Modulo per la presentazione delle osservazioni per i piani/programmi/progetti sottoposti a procedimenti di valutazione ambientale di competenza statale

ID: Codice procedura (ID_VIP/ID_MATM):10844

Impianto per la produzione di energia elettrica da fonte eolica, costituito da 6 aerogeneratori della potenza complessiva di 37,2 MW, un sistema di accumulo da 25 MW e relative opere connesse in località "Rempillo" nel comune di Pitigliano (GR).

TESTO DELLE OSSERVAZIONI

Immagine n. 5 Intervisibilità degli impianti eolici della provincia di Viterbo anche in quella di Grosseto, in particolare nel pitiglianese.

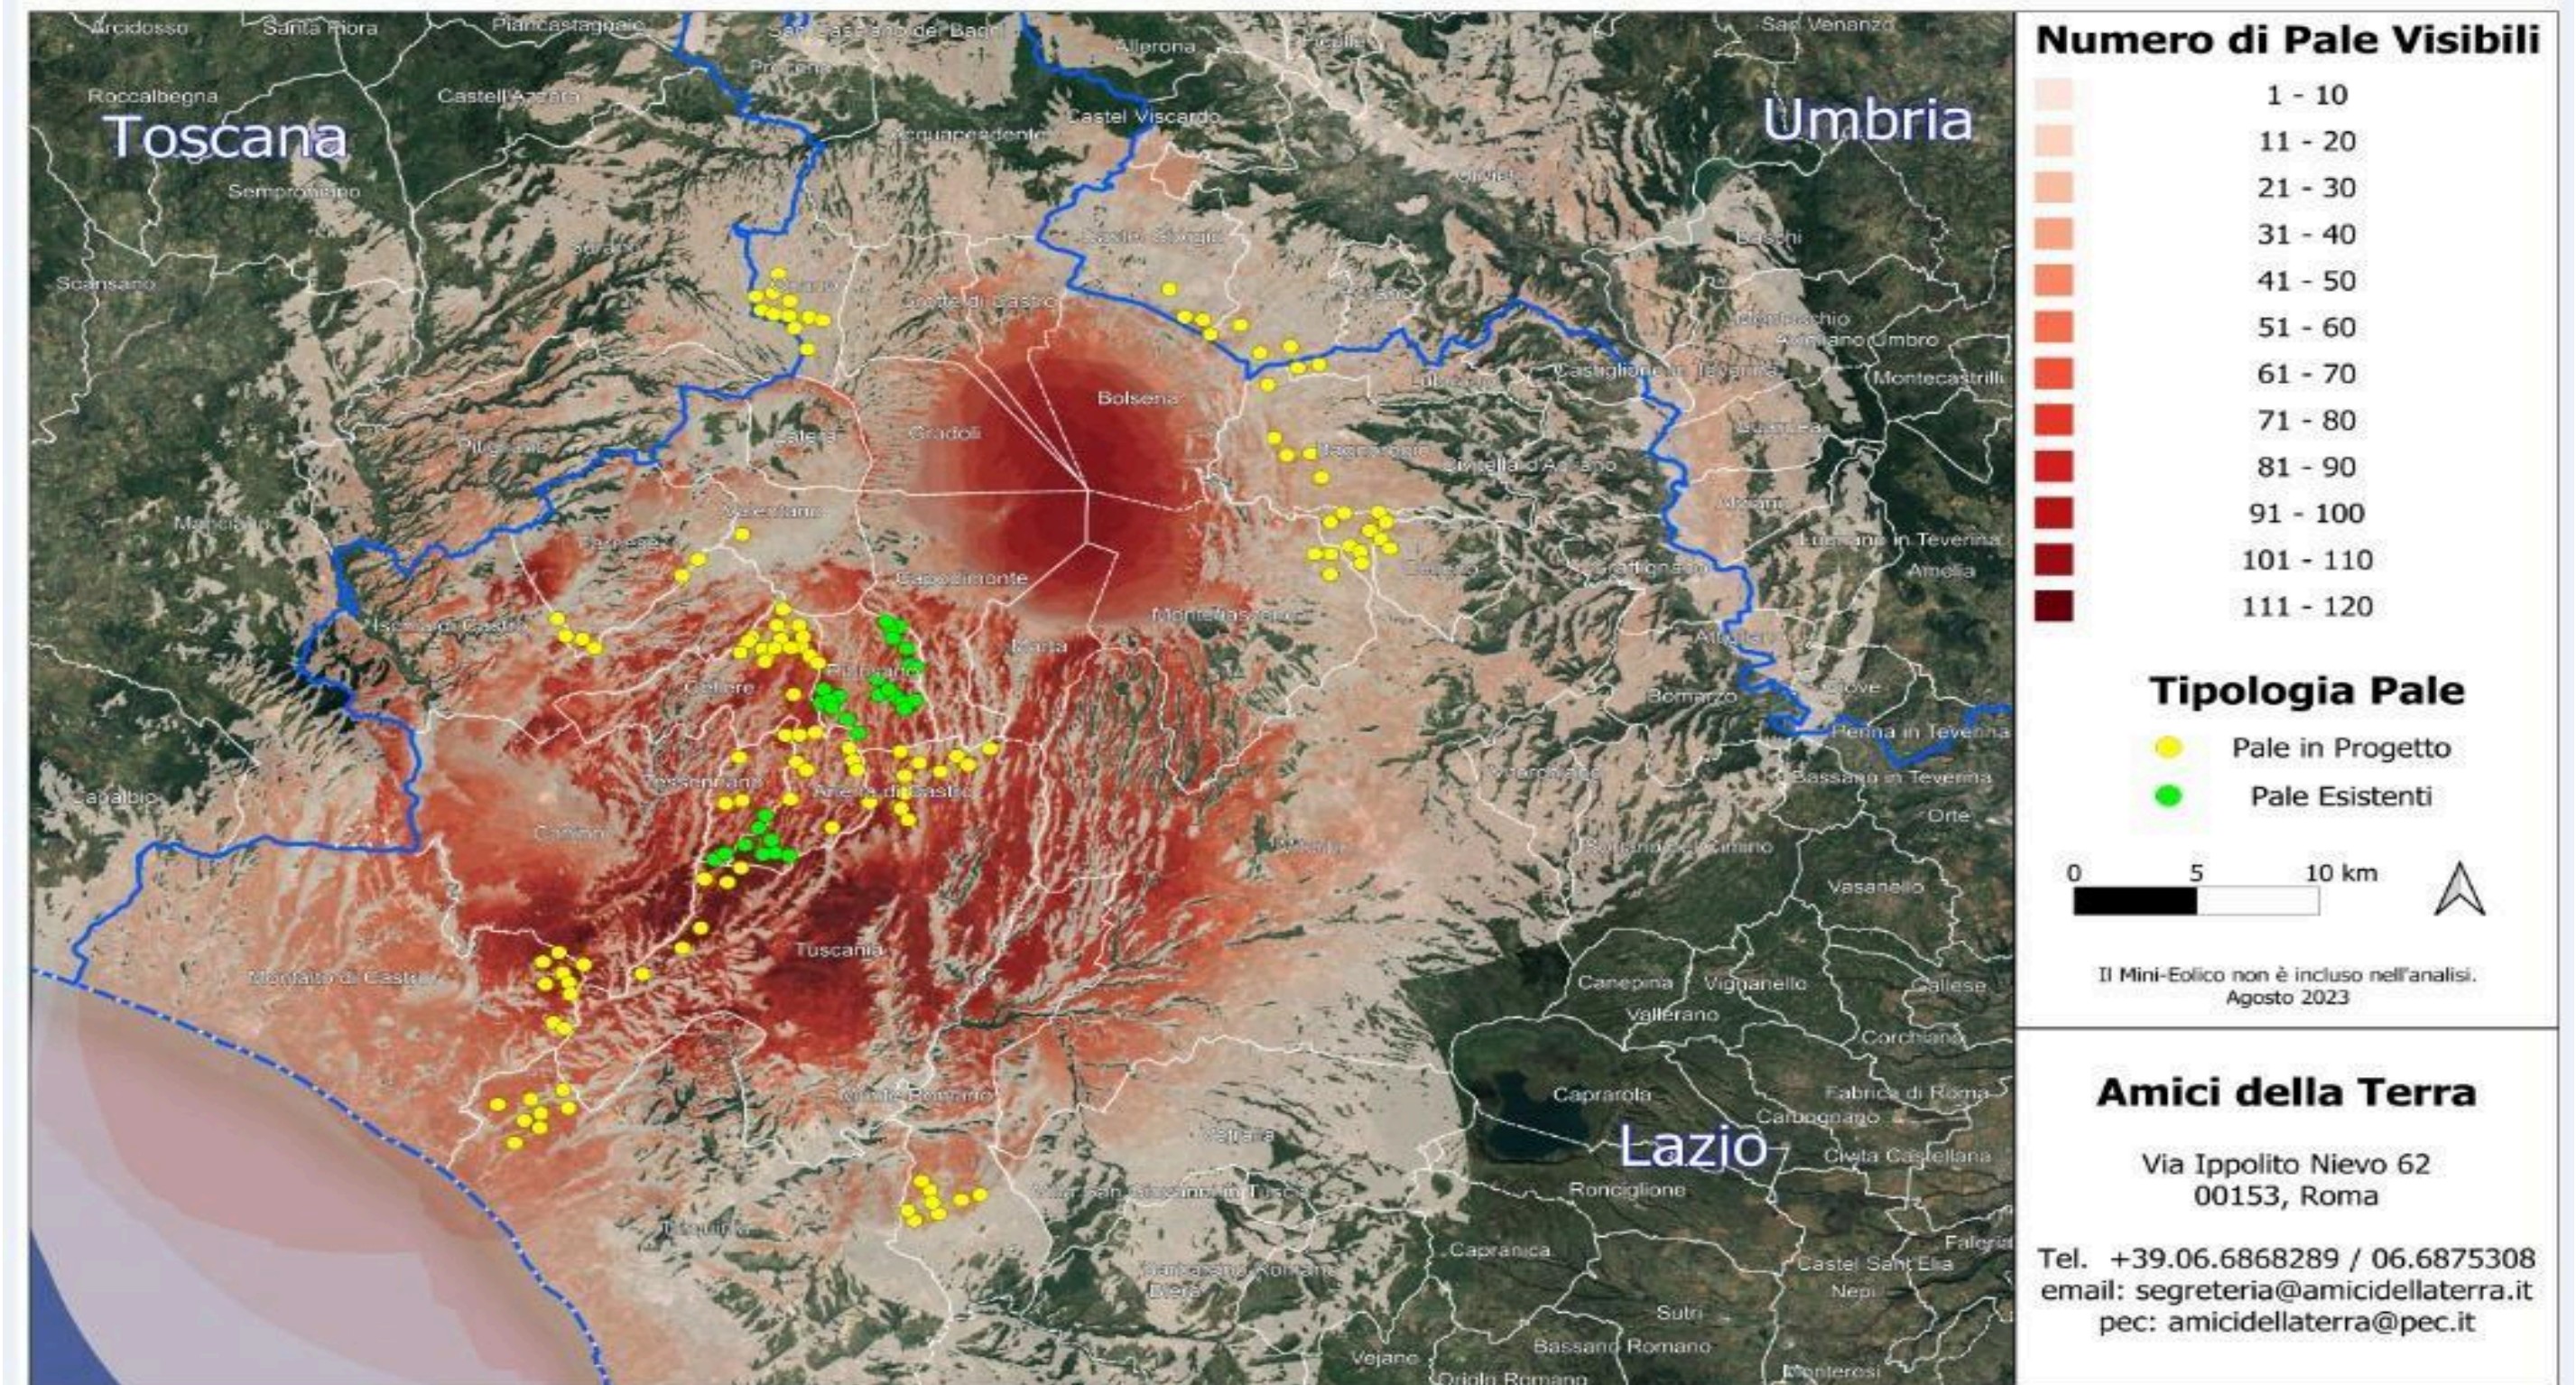
Quindi anche la Regione come Ente deputato dalla normativa nazionale a legiferare sulle aree idonee e non idonee si è espressa riguardo al fatto che abbia assolto ai doveri e alle quote stabilite dal PNIEC e in ambito regionale la provincia di Viterbo è stata quella con il più alto tasso di impianti FER tra tutte e quindi ormai satura ed il cumulo degli impianti FER installati, autorizzati e in progetto rappresenta una elevata criticità per la sostenibilità ambientale di ulteriori eventuali iniziative. L'impianto eolico " Rempillo" pur essendo "esterno al confine provinciale e regionale ma nelle sue immediate vicinanze (a soli 100 metri i primi due aerogeneratori) oltre ad impattare sul territorio e sulle economie di tre Comuni del Lazio (Farnese, Valentano e Latera) si trova nelle fasce di rispetto dei Beni di notevole interesse pubblico come si è evidenziate nelle Osservazioni nn. 1 e 2 e crea anche degli impatti negativi anche sui beni naturalistici come verrà dettagliato nell'Osservazione n. 4. Inoltre andrebbe a sommarsi al già enorme cumulo di impianti eolici e fotovoltaici e geotermici che già creano una elevata criticità ambientale nella provincia di Viterbo e interferiscono anche con il territorio toscano come si può vedere dalle immagini nn. 4 e 5 dell'Allegato n. 1.
